CLASSIFICAÇÃO <b>RESTRITA</b>	<b>COMPLEXO PARAOPEBA MINA CÓRREGO DO FEIJÃO</b>	
AUDITORIA / 2016 COMUM / GERAL BARRAGEM B1 RELATÓRIO TÉCNICO DA AUDITORIA EXTRAORDINÁRIA RELATÓRIO DE INSPEÇÃO DE SEGURANÇA REGULAR			Nº VALE	PÁGINA <b>2/38</b>
			Nº GEOCONSULTORIA <b>VL55-RT05</b>	REV. <b>0</b>

Este relatório apresenta o resultado da Auditoria Extraordinária de Segurança de Barragem, da Barragem B1, mina Córrego do Feijão, de propriedade da VALE S.A., localizada no município de Brumadinho, MG. A locação da mina está mostrada no mapa do Anexo II.

Esta Auditoria Extraordinária decorre de exigência legal, conforme o Decreto N° 46.933, de 2 de maio de 2016, do Governo do Estado de Minas Gerais, e a Resolução Conjunta SEMAD/FEAM nº 2372, de 6 de maio de 2016, e atende também ao requerido na Portaria 416, de 3 de setembro de 2012, do Departamento Nacional de Produção Mineral - DNPM.

Figura 4 - Medições dos piezômetros - Barragem B1

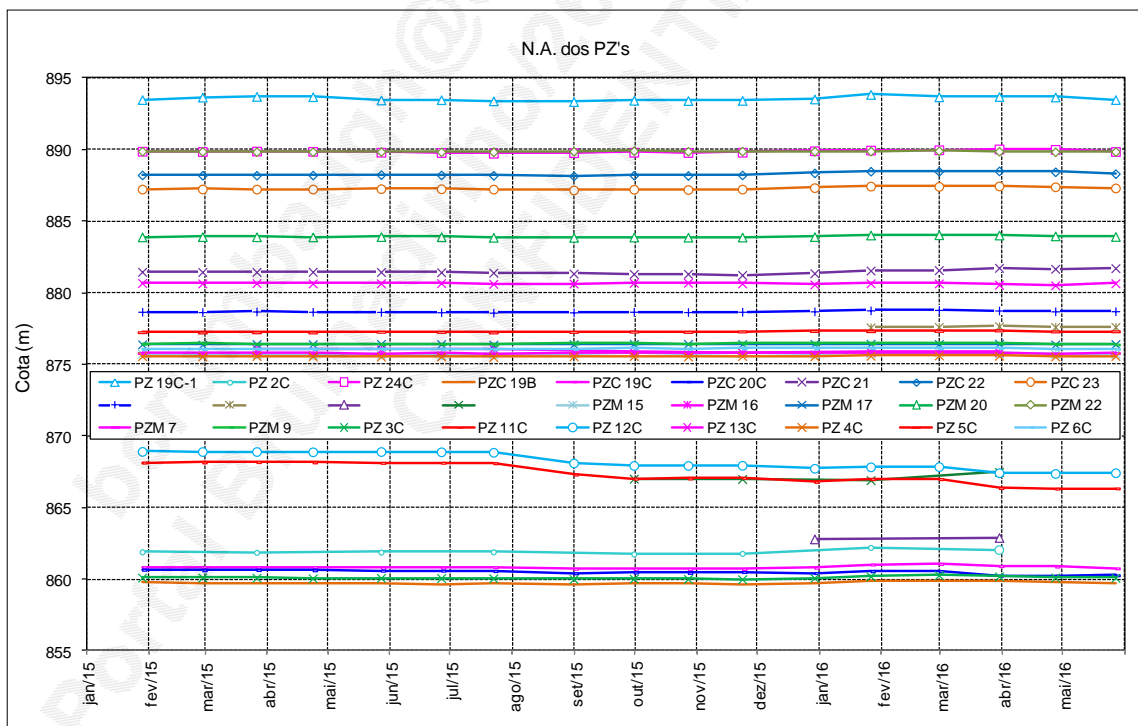
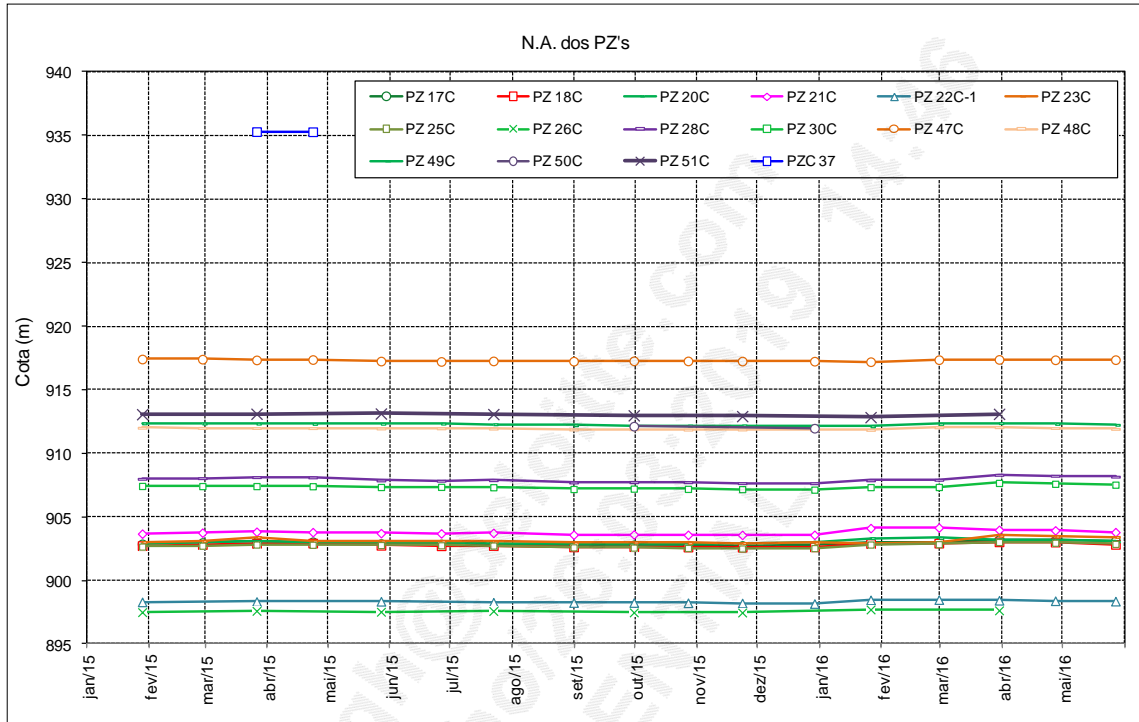
De modo geral os piezômetros mostram comportamento quase constante, que poderia ser explicado pela manutenção continuada da largura da praia e, com isto, o espelho d'água fica praticamente estático, com pequena oscilação em tempos de chuva e de seca. Os gráficos seguintes ilustram o comportamento comentado.

Como o período de observação abrange parte daquele considerado na auditoria passada, subentende-se que o comportamento da linha freática, no maciço ou na fundação, não sofreram variações que pudessem modificar as conclusões acerca da condição de segurança da barragem.

Deve-se ressaltar a necessidade de se dispor de todos os dados da instrumentação instalada na barragem, incluindo-se os demais instrumentos, para se ter uma real avaliação do comportamento da mesma.

Figura 7 - Análise de estabilidade da seção 2: cota 930 m, ruptura global e local, com praia

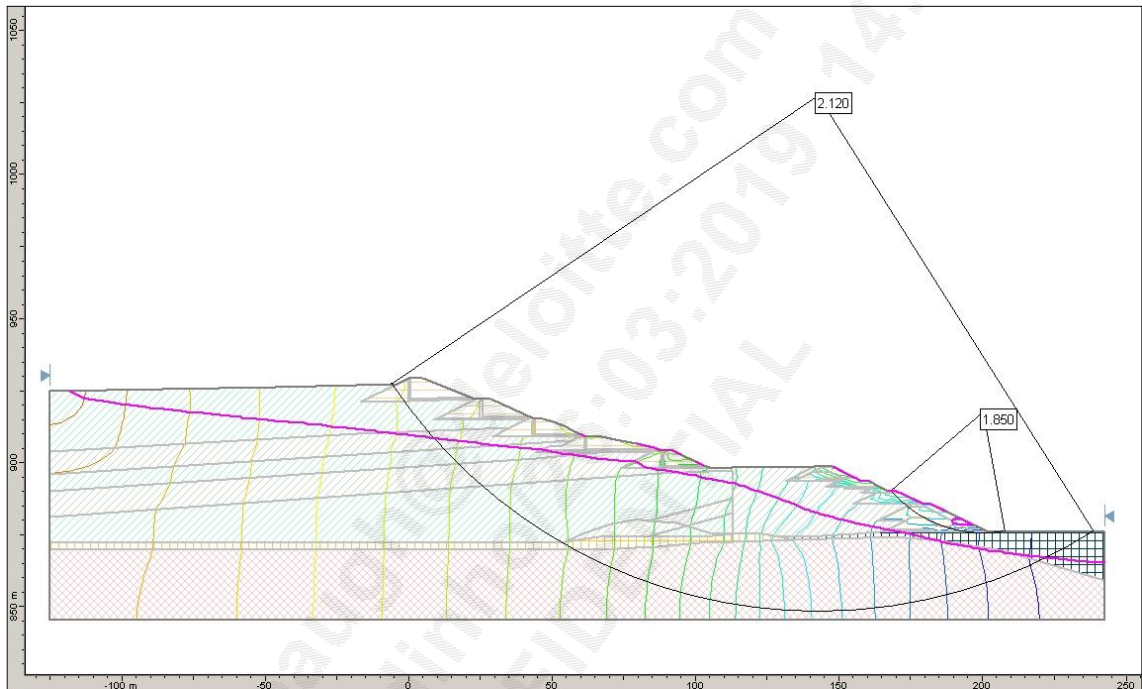
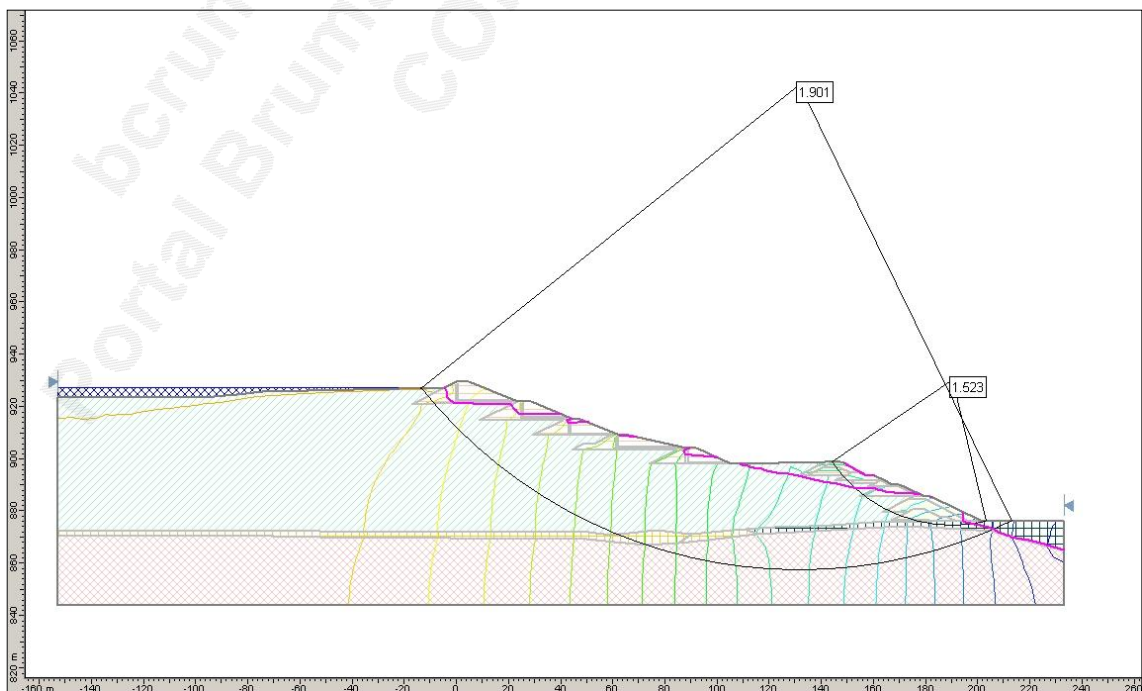
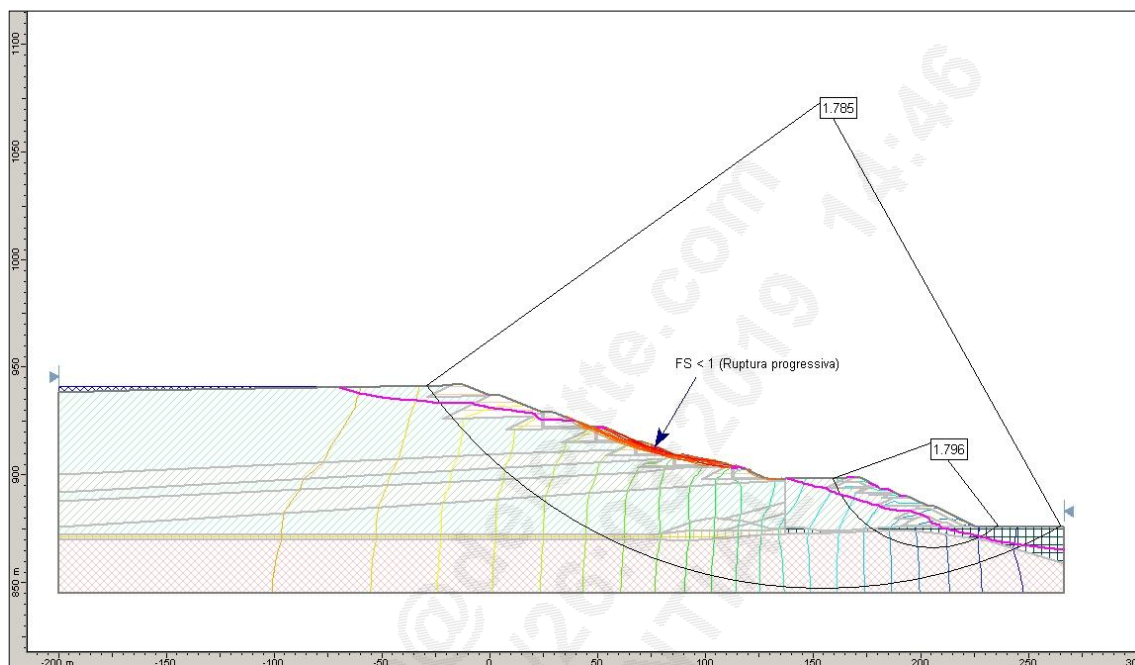
Para a análise, considerando a largura aumentada da praia, o fator de segurança global, considerando todo o talude, resultou igual a 2,1. A inclinação geral é muito branda, em média 1V:3,7H para a referida seção 2, o que equivale a um ângulo de apenas 15° com a horizontal. No talude inferior, mais inclinado, em que os diques externos foram parcialmente executados com aterro compactado, o coeficiente de segurança é igual a 1,9.

Em outra análise, considerando a mesma etapa de construção, porém suprimindo a praia de montante, observa-se que o lençol freático se aproxima muito do talude, especialmente na parte superior, onde o rebaixamento do mesmo ocorre em forma de cascata ao longo dos drenos dos diques individuais. Neste caso, o coeficiente de segurança global diminui de 2,1 para 2, enquanto o coeficiente de segurança da parte inferior decresce para 1,64, que ainda são valores que podem ser considerados adequados.

Com a barragem na cota 937 m, também com a praia com largura superior a 100 m, os coeficientes de segurança reduzem-se pouco em relação à etapa atual; o global passa para 1,97, enquanto o do talude inferior reduz-se para 1,86, ou seja, são coeficientes de segurança bem acima dos mínimos normalmente exigidos.

Para o alteamento final, na cota 942 m, mantendo-se largura de praia de 100 m, o coeficiente de segurança global reduz-se para 1,9, e o do talude inferior praticamente se mantém. Numa simulação, reduzindo-se a largura da praia para 50 m, observa-se pouca variação dos coeficientes de segurança (1,8).

Assim, em condições drenadas, mantida a largura da praia, a condição de segurança da barragem é satisfatória.

Figura 12 – Suscetibilidade dos rejeitos. Ensaios CPTU (a) e SPT (b).

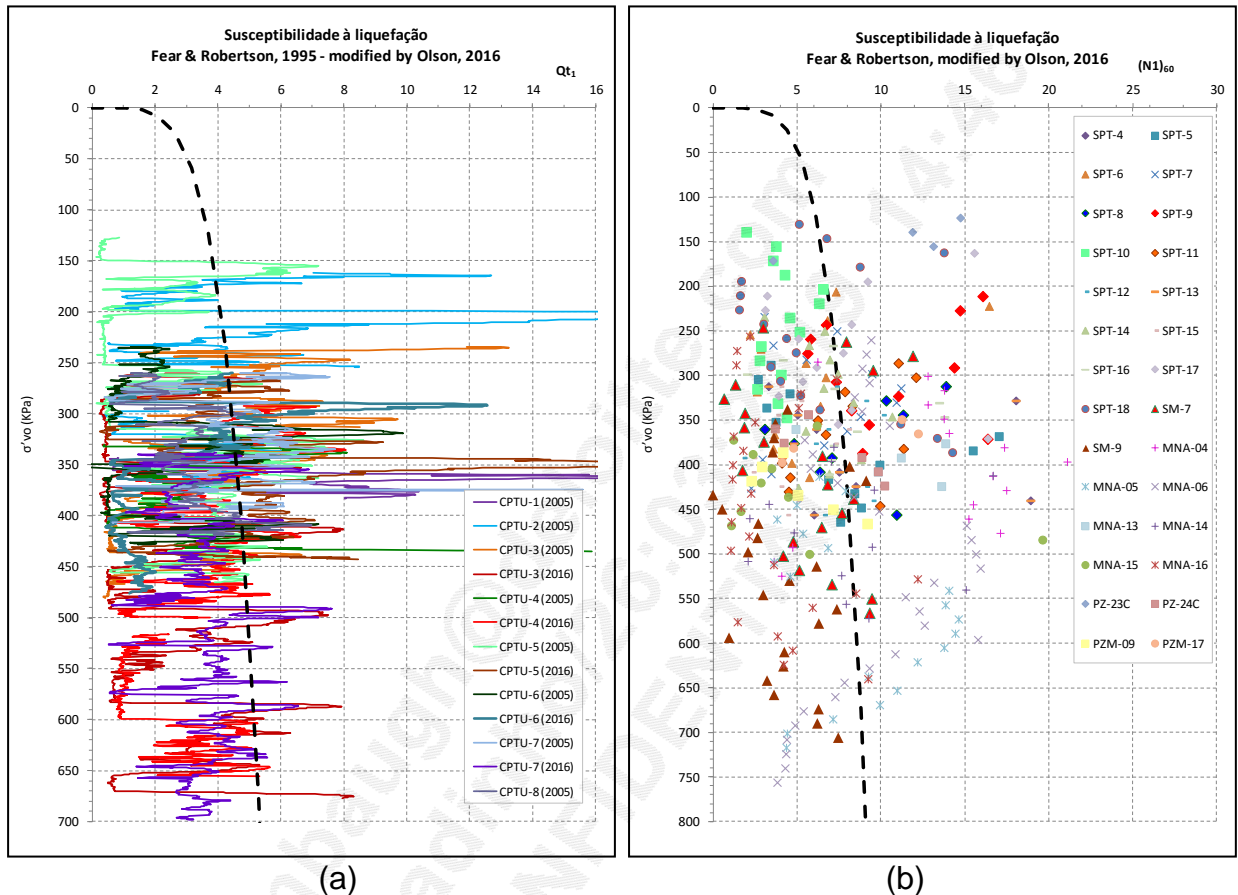
Para os ensaios de campo disponíveis na barragem (CPTU e SPT), obtêm os resultados de suscetibilidade ao comportamento não drenado apresentado na figura 12.

Observa-se que, de maneira geral, os pontos estão abaixo ou muito próximos da curva limite, conferindo-lhes um comportamento não drenado e susceptível a liquefação. Os pontos que estão acima da curva limite são esparsos e não configuram camadas estratigráficas contínuas.

Figura 15 – Resultado da análise de estabilidade

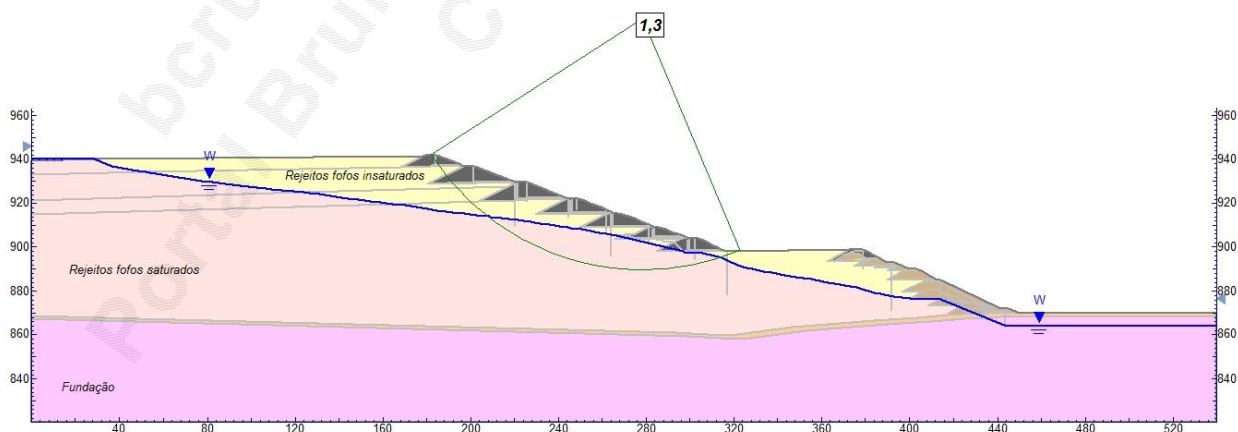
A figura 15 apresenta o resultado da análise de estabilidade para a barragem B1.

Conforme definido por Olson (2001), se o fator de segurança resultante for superior a 1,3, para valores de resistência não drenada de pico, o resultado é considerado adequado, sem a possibilidade de haver gatilhos que provoquem carregamentos não drenados.
